EMPRESA MARANHENSE DE ADMINISTRAÇÃO PORTUÁRIA-EMAP**ESCLARECIMENTO SOBRE EDITAL DE LICITAÇÃO****LRE ELETRÔNICA Nº 002/2024 – EMAP**

A Comissão Setorial de Licitação - CSL da Empresa Maranhense de Administração Portuária - EMAP, nos termos do subitem 2.1 do Edital, torna público aos interessados, com base nas informações prestadas pela Gerência de Escritório de Projetos - PMO - GEESP, resposta a pedido de esclarecimento, referente à Licitação **LRE ELETRÔNICA nº 002/2024-EMAP** - cujo objeto é a contratação de empresa especializada para execução de recuperação estrutural, de pavimento rígido e do sistema de drenagem superficial do Berço 100, no Porto do Itaqui em São Luís – MA.

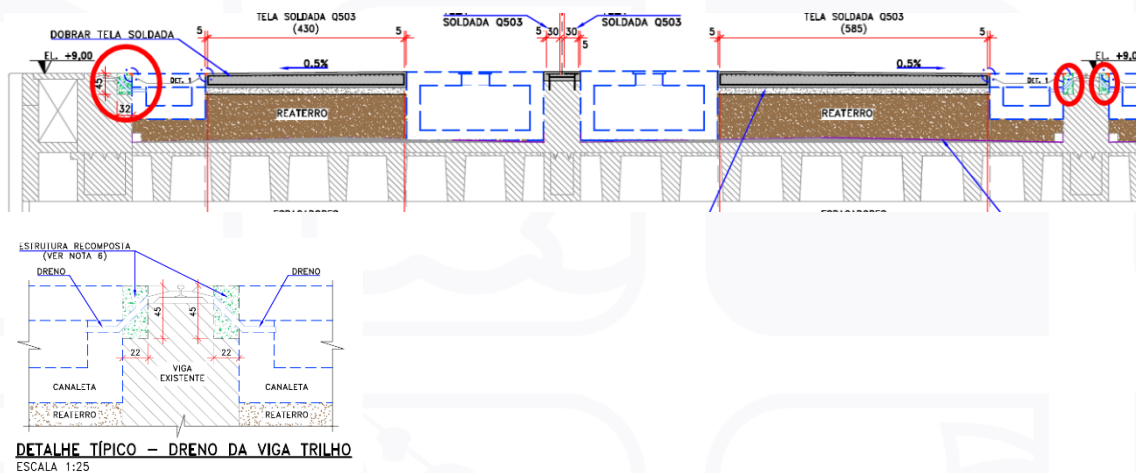
Não identifiquei os furos das barras de transferências entre o novo piso e a estrutura existente, conforme detalhe abaixo, onde vão ser remunerados os furos e o chumbamento, uma vez que o item 5.9 “Furação e aplicação de resina para ancoragem química das barras” se refere ao detalhe?

Os custos destes serviços estão inclusos no item 5.9, haja vista tratar de serviços no piso

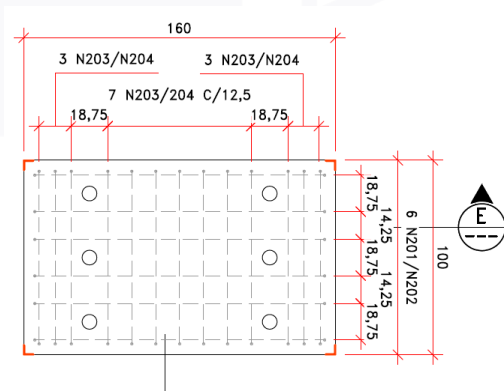
- 1) Não identificamos a demolição manual de concreto e apicoamento para demolição da viga trilho, conforme recomendação da nota 6 dos projetos e limite canaleta, identificado em circulo

vermelho abaixo, onde vão ser remunerado esses serviços? Uma vez que a quantidade da planilha para demolição é somente para recuperação estrutural

Já há previsão de linhas de demolição no contrato (empreitada por preço unitário).
